改善箇所説明図 ①

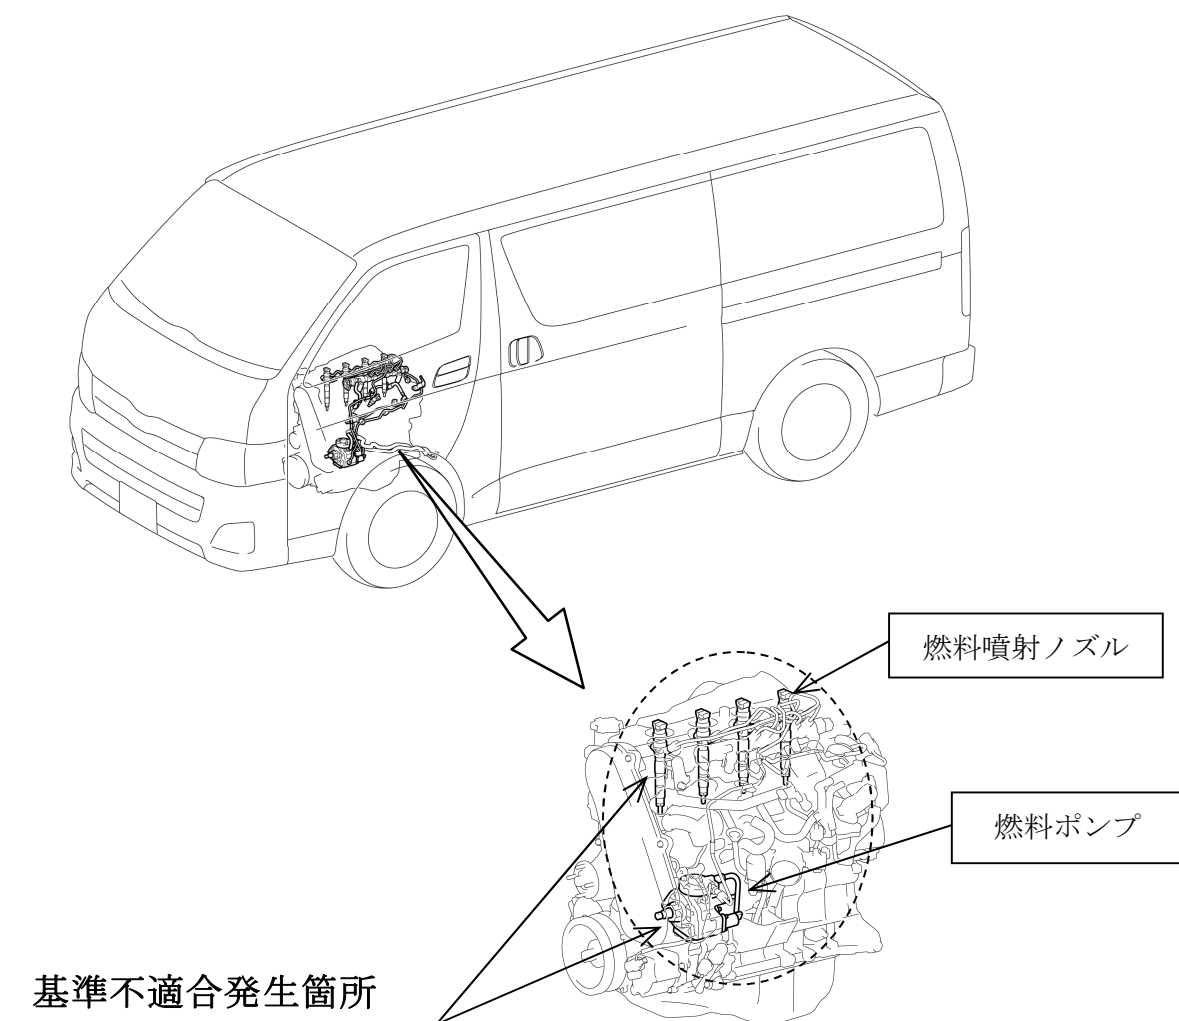
ディーゼル燃料噴射装置において、燃料ポンプおよび燃料噴射ノズルの強度が不足しているため、燃料通路部に亀裂が発生することがある。そのため、燃料が漏れ、燃料圧力が低下するとエンジン警告灯が点灯して出力制限走行となり、最悪の場合、エンジンが停止するおそれがある。

全車両、車台番号を確認してポンプ、噴射ノズル等を対策品と交換する。
あわせて各締結部の燃料漏れを点検する。

識別：改善済車両には車台番号打刻の番号左上部に黄色ペイントを塗布する。
